### 改善箇所説明図③

#### 基準不適合発生箇所

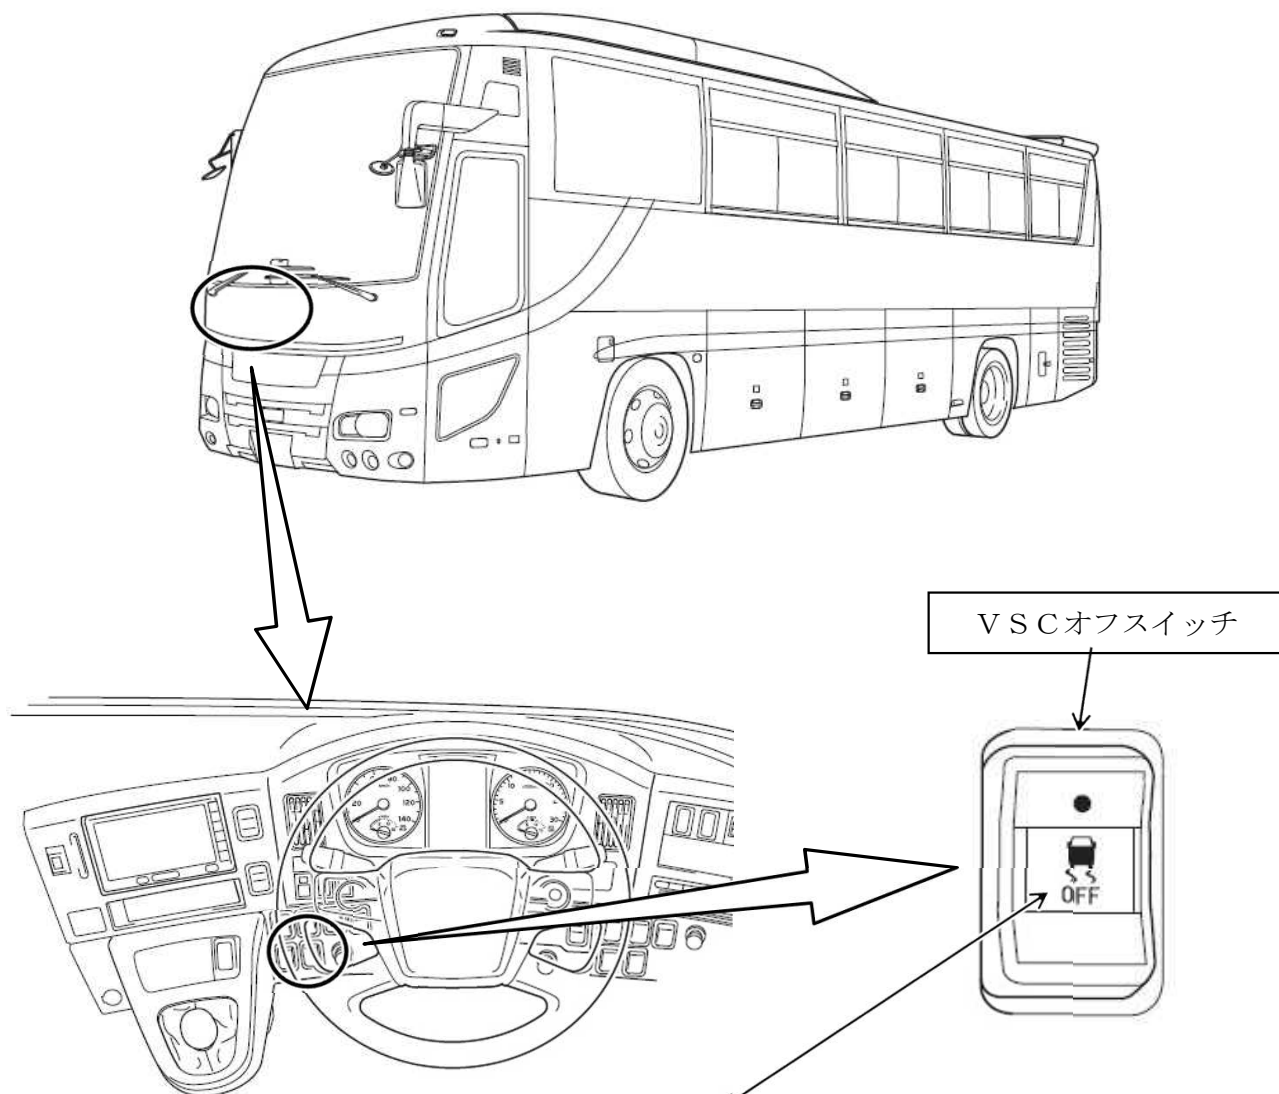
大型バスにおいて、VSC（車両安定制御システム）オフスイッチの識別表示が不適切なため、協定規則第121号に適合しない。

全車両、VSCオフスイッチを正規品に交換する。

識別： ネームプレートに白色ペイントを塗布する。
